Acuerdo 1130 Por el cual se aprueba la incorporación del cambio en los límites de generación y absorción de potencia reactiva de la unidad 5 de la central de generación Guavio y la respectiva curva de carga

1130

17 Enero, 2019

Figura 1. Curva de Carga Unidad 5 de la central Guavio.

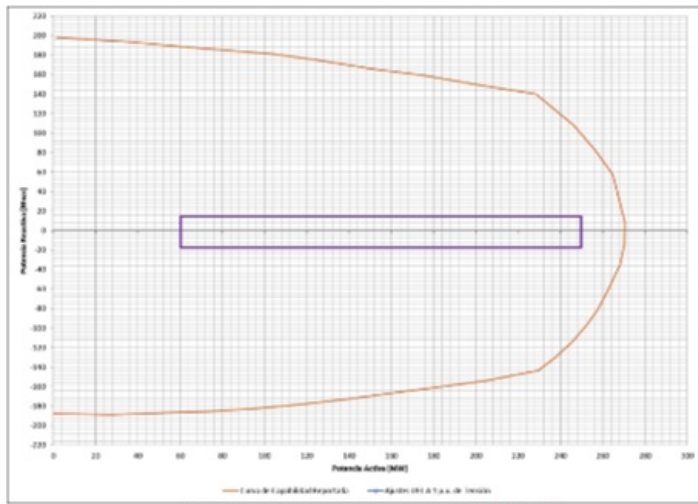
- 1 Que siguiendo el procedimiento para solicitar el cambio de parámetros técnicos de las plantas de generación del Acuerdo 497 de 2010, EMGESA S.A. E.S.P. solicitó al CND mediante comunicación con número de radicado XM 201844015099-3 del 16 de agosto de 2018 el cambio de los límites de generación y absorción de potencia reactiva de la unidad 5 de la central de generación Guavio y la respectiva curva de carga, sin hacer las pruebas de que trata el Acuerdo 932 de 2017, debido a las condiciones técnicas de la unidad, la cual presentó una falla en el estator del generador y, producto de su reparación, el fabricante recomendó que su operación sea con un valor de potencia reactiva inferior a la que se encuentra declarada en la base de datos de parámetros técnicos PARATEC hasta finales del año 2020, cuando se espera terminar con la instalación del nuevo núcleo y estator.

- 1 Aprobar la declaración de una nueva curva operativa de carga de la unidad 5 de la planta de generación Guavio, en la que se define la capacidad para entrega y absorción de potencia reactiva de la unidad en función de la potencia activa generada.

Sobreexcitación			Subexcitación		
P [MW]	Q [Mvar] Antes	Q [Mvar] Después	P [MW]	Q [Mvar] Antes	Q [Mvar] Después
60	+184.98	+15	60	-139.00	-15
150	+168.53	+15	150	-106.00	-15
240	+122.46	+15	240	-78.00	-15
250	-	+15	250	-	-15
